PYTANIA I ODPOWIEDZI / ZMIANA SIWZ (2)

Dotyczy: przetargu nieograniczonego na termomodernizację budynku Szkoły Podstawowej w Snopkowie

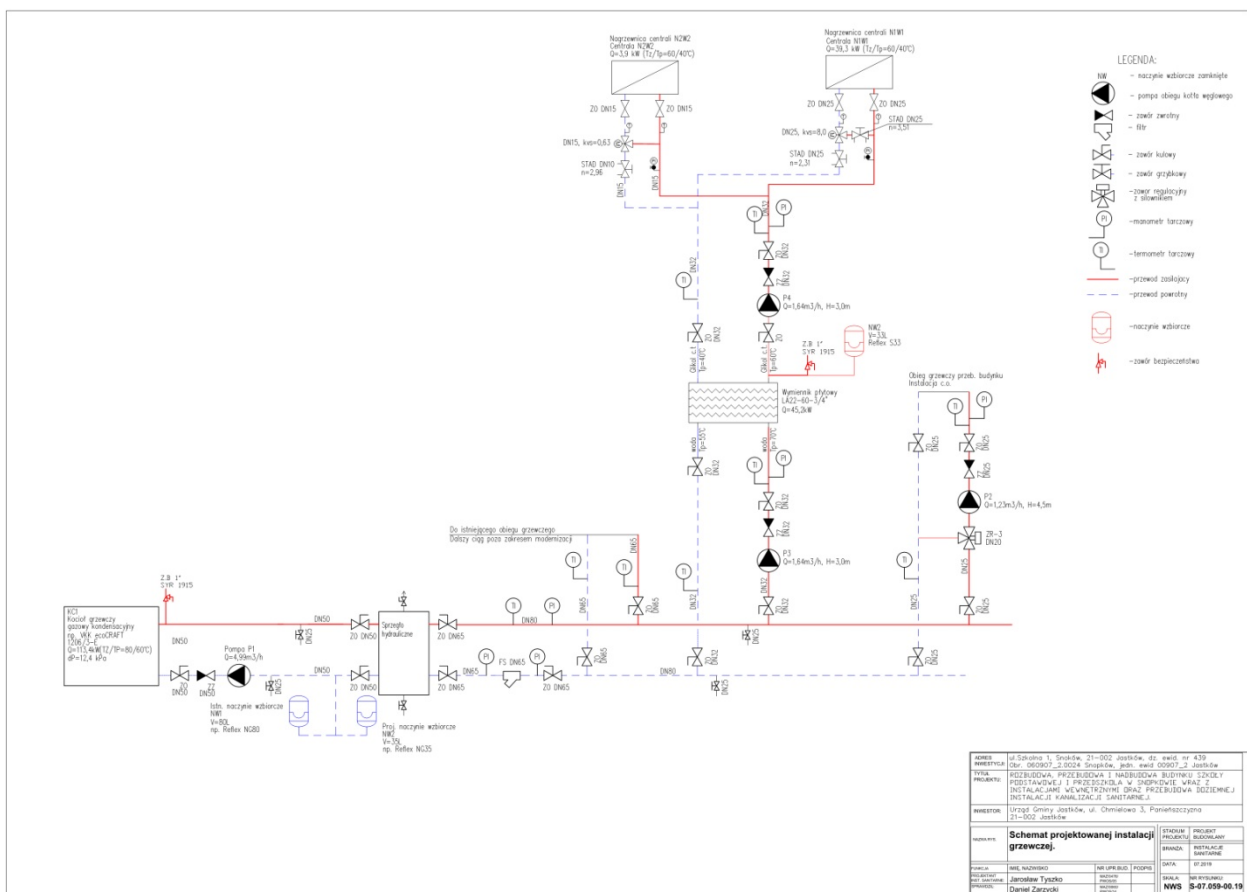
33. Proszę o udostępnienie projektu istniejącej kotłowni gazowej. Proszę o podanie producenta, typu istniejącego kotła.

Projektowany docelowy kocioł gazowy objęty projektem przebudowy i rozbudowy obsługujący także istniejącą część. W załączeniu schemat projektu przebudowy
